Modulo per la presentazione delle osservazioni per i piani/programmi/progetti sottoposti a procedimenti di valutazione ambientale di competenza statale

ID: Codice procedura (ID_VIP/ID_MATTM): 12691

“Progetto di un impianto eolico denominato “Pitigliano” ubicato nei comuni di Pitigliano (GR) e Sorano (GR) costituito da 20 (venti) aerogeneratori di potenza nominale 7,0 MW per un totale di 140,0 MW con relative opere connesse ed infrastrutture indispensabili”

TESTO DELLE OSSERVAZIONI

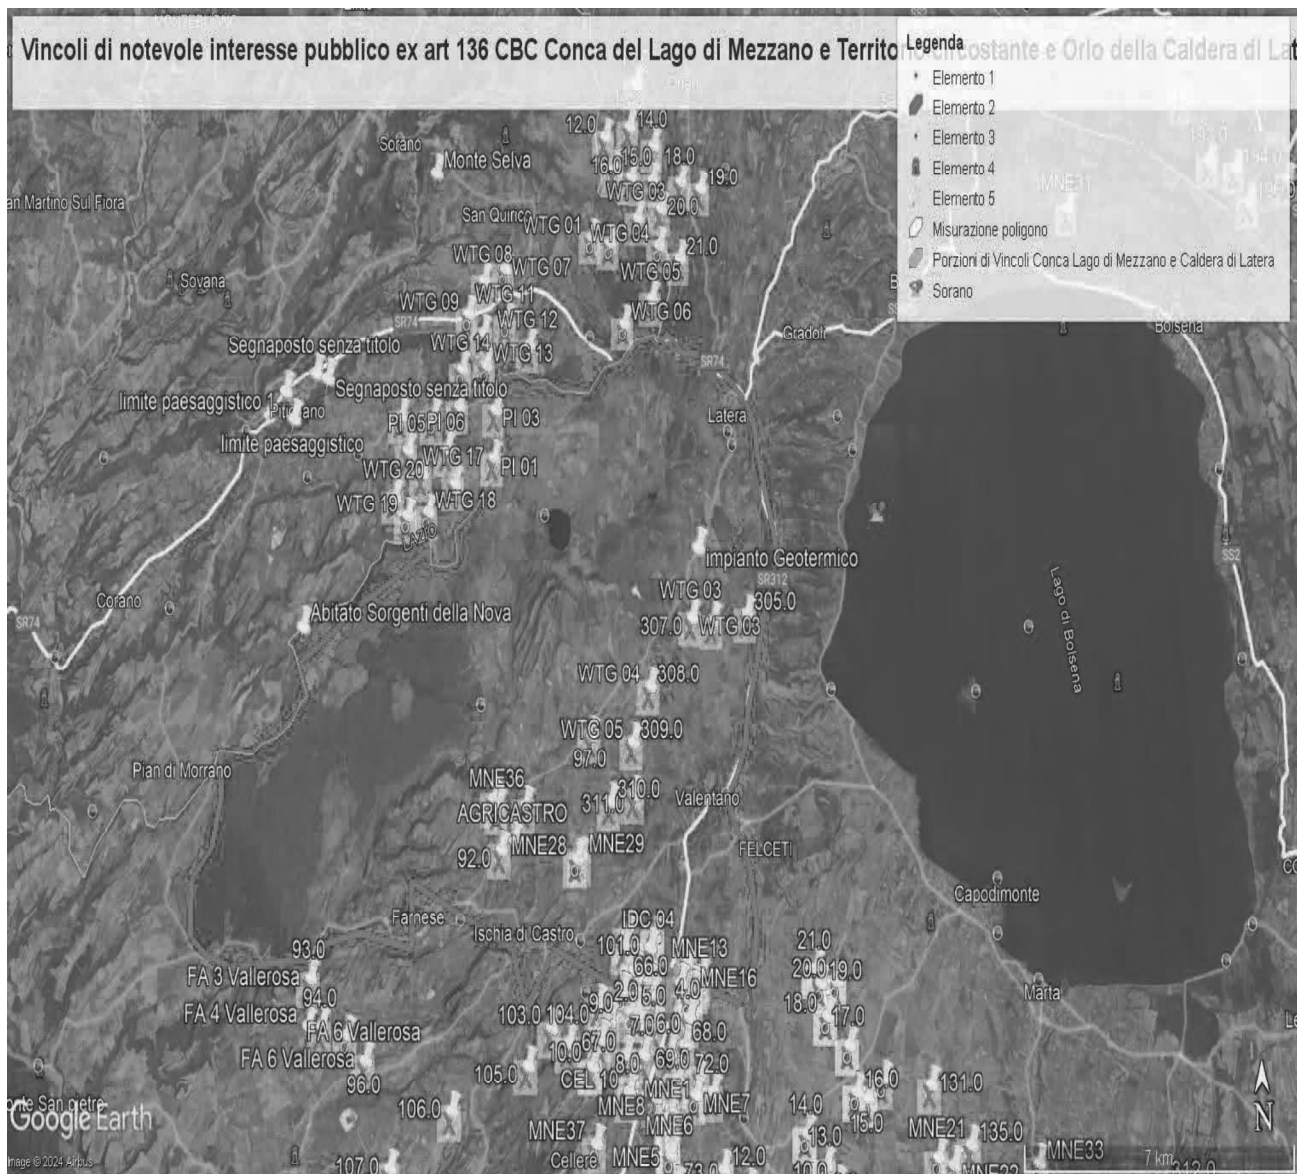
Al contrario si evidenzia che l'impianto eolico industriale citato non solo ricadrebbe con tutti e 20 gli aerogeneratori all'interno delle fasce di rispetto di 3 km di due vincoli paesaggistici di notevole interesse pubblico esistenti nella Regione Lazio e con una parte di essi nel vincolo paesaggistico del Centro abitato di Sorano (GR) quindi in aree non idonee all'installazione di impianti di energia rinnovabile. Addirittura, alcuni aerogeneratori sarebbero ubicati a poche centinaia di metri dai perimetri dei due vincoli paesaggistici laziali ex art 136 del CBC.

Come è illustrato nell'immagine si ribadisce che l'impianto industriale "Pitigliano" ricade completamente all'interno delle fasce di rispetto dei due vincoli di notevole

interesse pubblico e lambisce quelle di un terzo vincolo e quindi come affermato dal Consiglio di Stato nelle sentenze citate, l'impianto è insediato in area non idonea ai sensi dell'art. 20 comma 8 lettera c quater del D.Lgs. n. 199/2021 e ss.mm.ii al contrario di quanto sostiene la proponente.

IMMAGINE n. 2 Impianto eolico industriale “Pitigliano” e distanze aerogeneratori dai Vincoli della Conca del Lago di Mezzano...

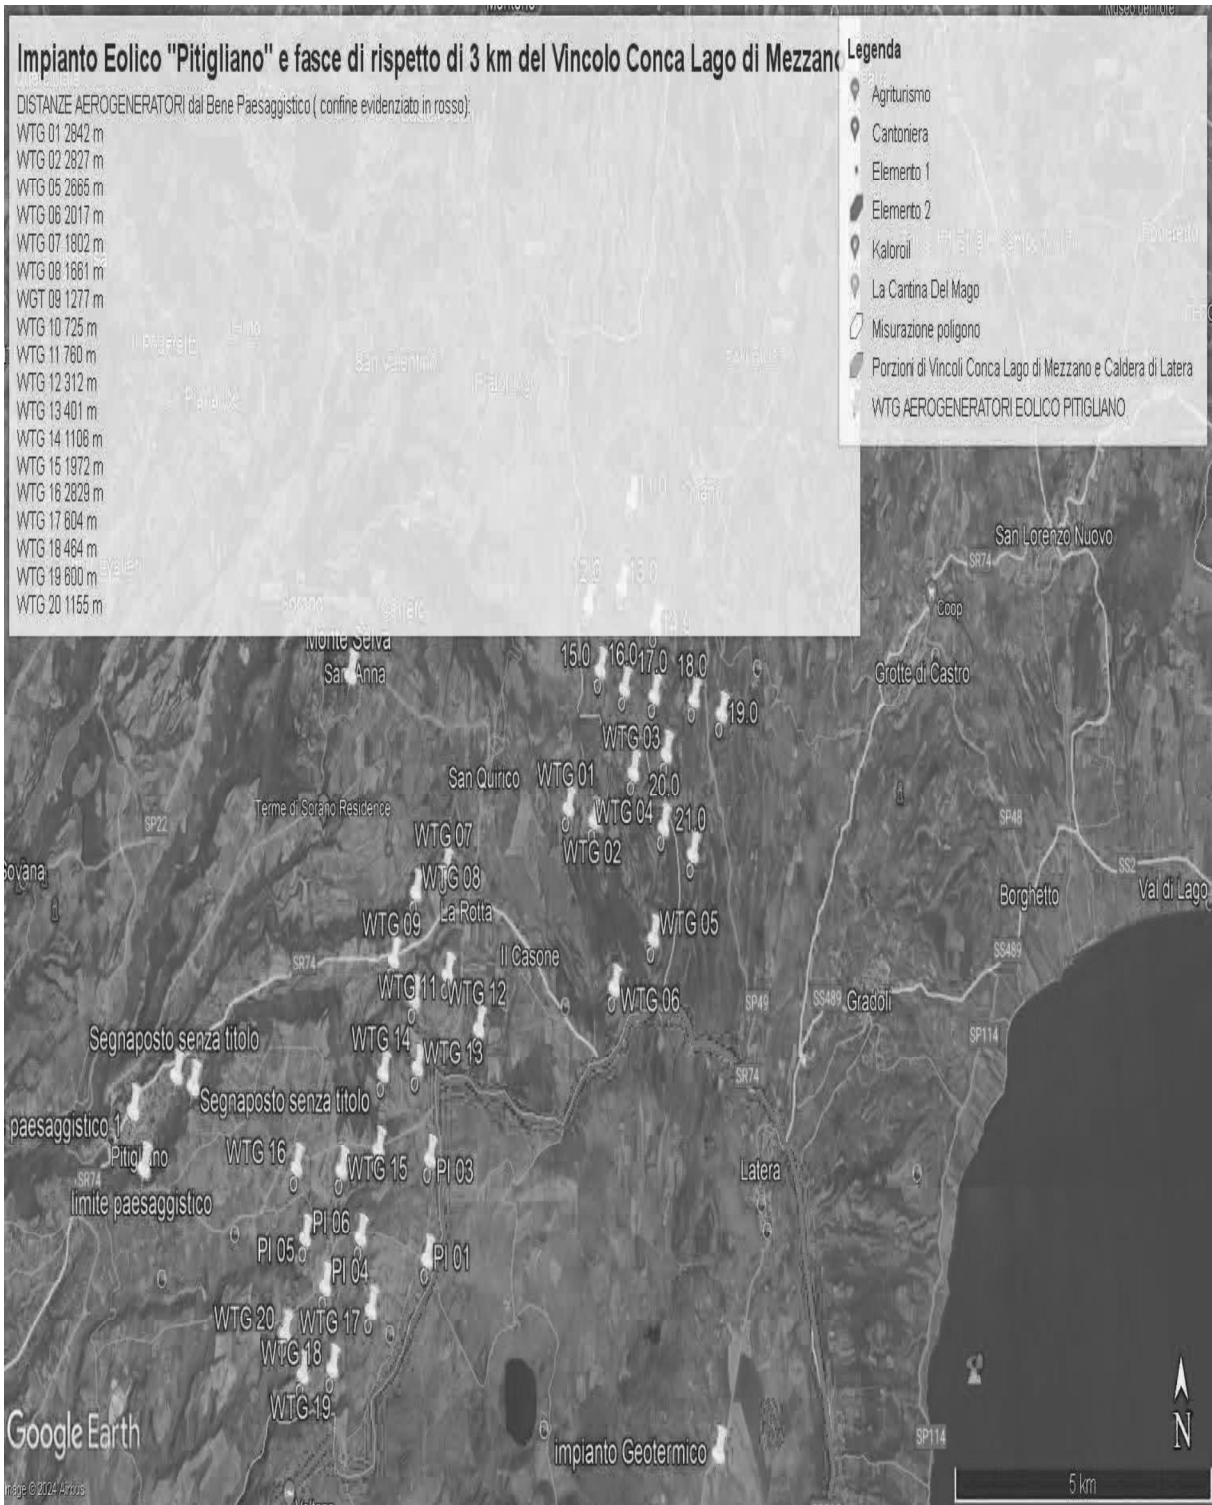
Inoltre, come sostiene la Proponente parte dell'impianto si verrebbe a trovare a 3,5 km dal centro abitato di Sorano. Infatti, tre degli aerogeneratori WTG 08, 09, 10 sono addirittura all'interno delle fasce di rispetto dei 3 km del suo vincolo paesaggistico di notevole interesse pubblico ex art 136 del CBC. Si evidenzia che così si crea

IMMAGINE n. 3 Impianto eolico industriale “Pitigliano” e distanze aerogeneratori dai Vincolo “Orlo della Caldera di Latera.

IMMAGINE n. 4 Si evidenzia che i tre aerogeneratori WTG 07, WTG 08 e WTG 09 impattano con il vincolo paesaggistico di notevole interesse pubblico del Centro Storico di Sorano. Il WTG 07 si troverebbe a 2828 m, WTG 08 2504 e WTG 09 2990. Il cavidotto dell'impianto invece impatta in buona parte del Vincolo paesaggistico ex art. 136 del CBC del Centro Storico di Pitigliano.

IMMAGINE n 5. Mappa eolici elaborata dall'Associazione Amici della Terra. La mappa evidenzia il cumulo degli impianti tra Lazio e Toscana.

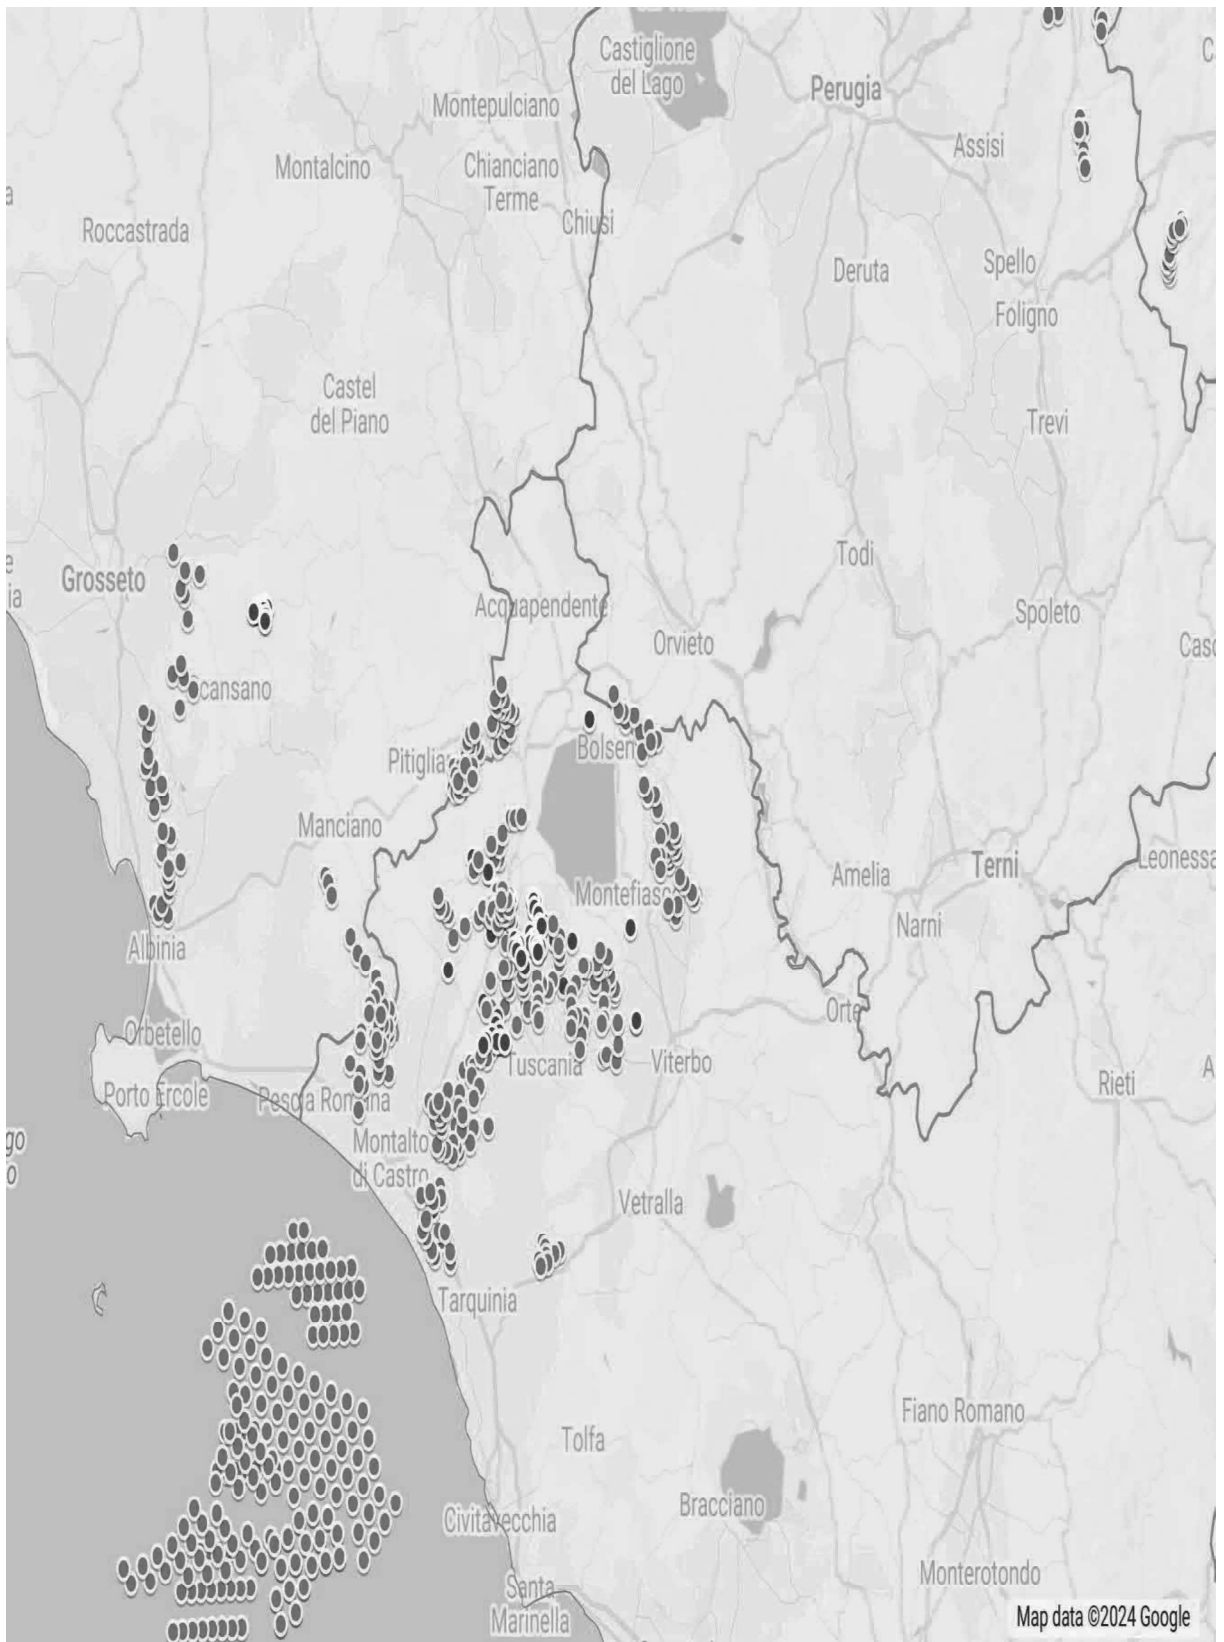
Riguardo al cumulo degli impianti FER, le mappe prodotte dalla proponente riguardano, come già evidenziato, soltanto una parte molto piccola degli impianti FER dell'area intermedia e vasta e in particolare di quelli eolici che contribuiscono a creare un notevole cumulo e la saturazione del territorio tosco laziale. Riguardo al cumulo dei soli impianti eolici si riporta la mappa dell'intervisibilità degli impianti eolici elaborata dall'Associazione nazionale “Amici della Terra”.

Se agli impianti eolici rappresentati qui sopra che non comprendono sia l'impianto eolico Pitigliano e le altre 14 pale del progetto eolico in verifica amministrativa sempre nel territorio di Pitigliano si aggiungono i migliaia di ettari (7000 fin'ora) di territorio occupato dagli impianti fotovoltaici e agrivoltaici e dalle altre tipologie appare chiaro il numero spropositato degli impianti FER nella bassa toscana e nella Tuscia.
